Nieuwe functies Dahua intercom 4.6 firmware

Veranderd:

Afbeelding 1 (menu structuur binnenpost)

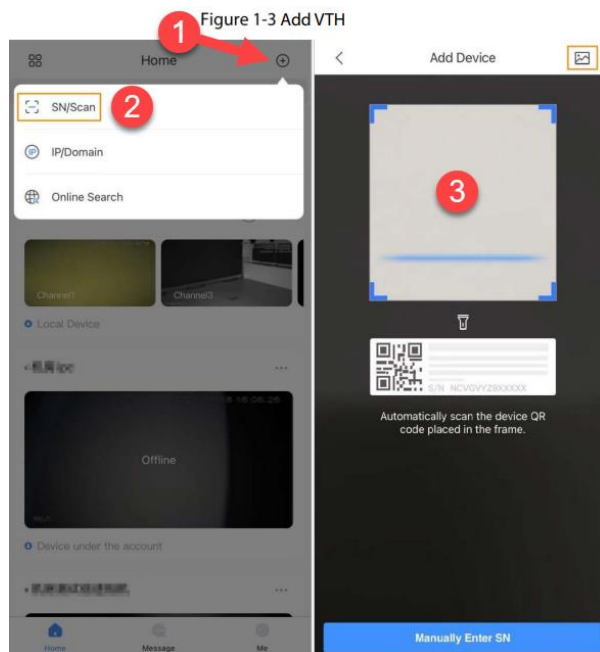
Om de binnenpost te koppelen met de DMSS-app, moet er een wachtwoord worden aangemaakt in het gebruikersmenu. Bij het scannen van de QR-code worden sommige gegevens automatisch ingevuld. Let op: de gebruikersnaam wordt automatisch ingevuld, maar is incorrect en moet worden veranderd naar "user".

1. Ga naar "instelling".
2. Druk op het pijltje naar beneden.
3. Ga naar "wachtwoord".
4. Open "network PWD".
5. Zet Cloud aan.
6. Voer hier een uniek wachtwoord in, dit wachtwoord wordt gebruikt voor het inloggen in de DMSS app.
7. Druk op het pijltje naar boven.
8. Open "Algemeen".
9. Ga naar "QR-code".
10. Open de DMSS app en tap op (1) en open SN/Scan (2) en scan de QR-Code (3) (Afbeelding 2). En scan de QR-Code (Afbeelding 1 stap 10).

Configuratie voorbeeld oude/nieuwe firmware

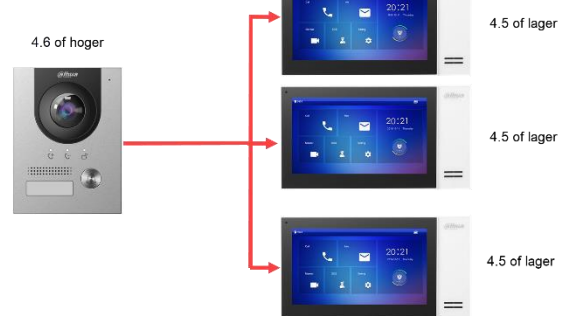
Bij een buitenpost met firmware versie 4.5 of eerder, is het niet mogelijk om pushnotificaties te ontvangen van de binnenpost. De QR-code voor de koppeling met de DMSS-app bevindt zich op de buitenpost.

Als de binnenposten niet kunnen worden bijgewerkt naar versie 4.6 of hoger, zal het systeem normaal functioneren. De QR-code voor de koppeling met de DMSS-app bevindt zich op de buitenpost.

Buitenpost vanaf versie 4.6/ binnenpost tot versie 4.5

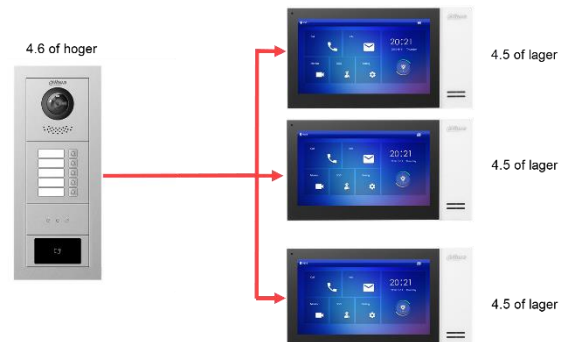
Als de binnenposten niet kunnen worden bijgewerkt naar versie 4.6 of hoger, zal het systeem normaal functioneren. Echter, de app-verbinding zal niet werken, omdat de functionaliteit van de DMSS-app niet meer beschikbaar is in de buitenpost.

Bij een buitenpost met firmware versie 4.5 of eerder is het niet mogelijk pushnotificaties te ontvangen vanuit de binnenpost. De QR-code voor de koppeling met de DMSS-app bevindt zich op de buitenpost.
